Nota Integrativa – Ulteriori informazioni e/o carenze rilevate (rif. Nota prot. DSA/2009/33503 del 11 Dicembre 2009)

**MONITORAGGIO SCARICATORI DI CONDENSA
UTILIZZATI NELLA RETE VAPORE
ESEGUITO PRESSO
“ RAFFINERIA DI ROMA S.p.A. “ – ROMA (ITALY)**

MONITORAGGIO SCARICATORI DI CONDENZA – REPORT TECNICO

Fig. 1

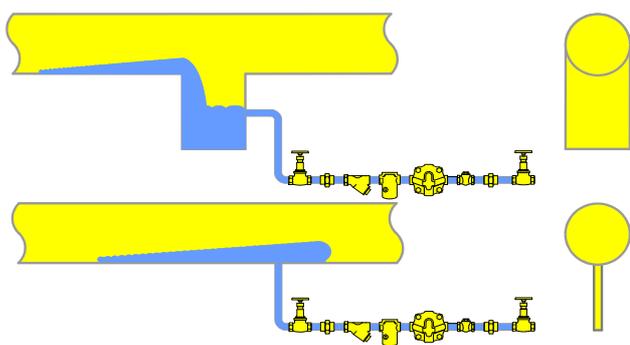
6.3 Sugeriamo di modificare gli scarichi condense delle linee vapore, che in alcuni casi non rispondono alle condizioni necessarie a raccogliere la gran parte della condensa ed assicurare alle utenze una resa migliore del vapore.

Si consiglia l’adozione di tasche raccolta condense sulle linee vapore , a monte degli scaricatori di condensa la dove non fossero già presenti in modo da garantire una efficace raccolta delle condense ed una migliore qualità del vapore sulle utenze, vedi n. 714 – 740 - 754 – 790 – 991. (vedi Fig. 1 e 2)

Fig. 3

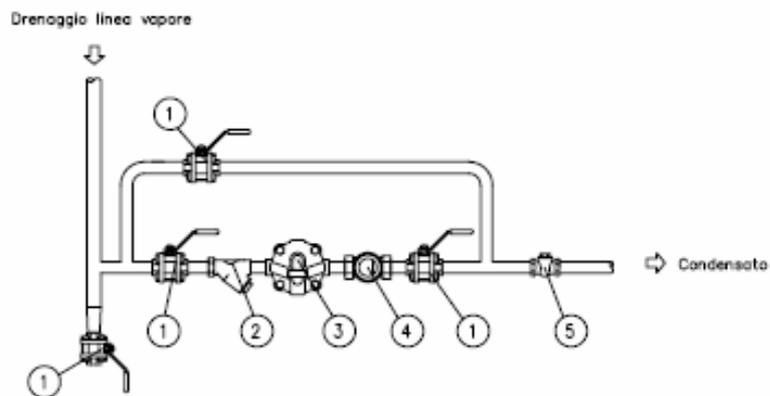
6.4 Su diverse stazioni di drenaggio mancano gli accessori base come indicatori di passaggio, valvole di ritegno ecc. (vedi Fig. 3 – 4 – 5)

Fig. 6

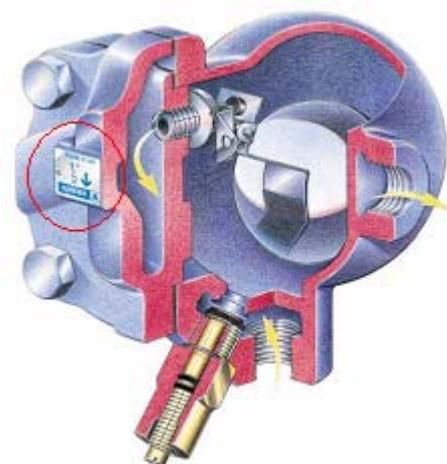
6.5 Gli scaricatori di condensa ad azione meccanica, devono assolutamente essere montati tenendo conto della freccia di piombo posta sulla targhetta identificativa, per i modelli a galleggiante, e sul corpo dello stesso, per i modelli a secchiello rovesciato, vedi n. 592 – 819. (Vedi Fig. 6)

Fig. 7

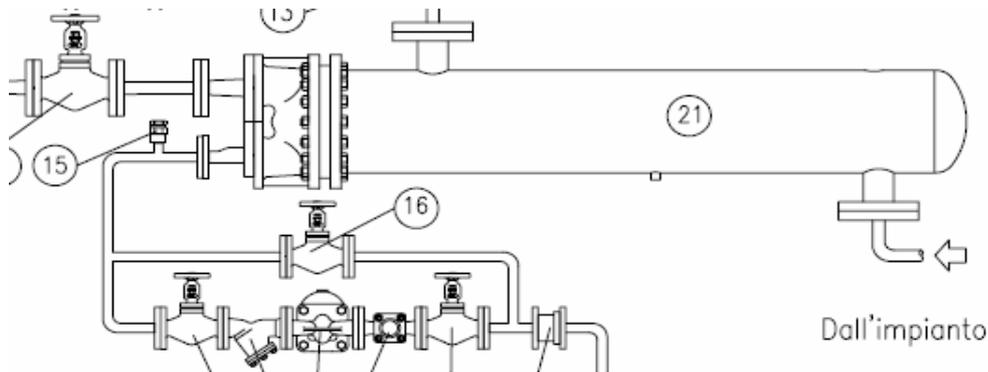
6.6 Lo scarico condensa degli scambiatori di calore deve essere posto creando un battente al di sotto dello stesso, tale da garantirne la totale evacuazione ed un migliore scambio termico, oltre a preservare i fasci tuberi o la tenuta delle piastre, a seconda dei modelli. (Vedi Fig. 7)
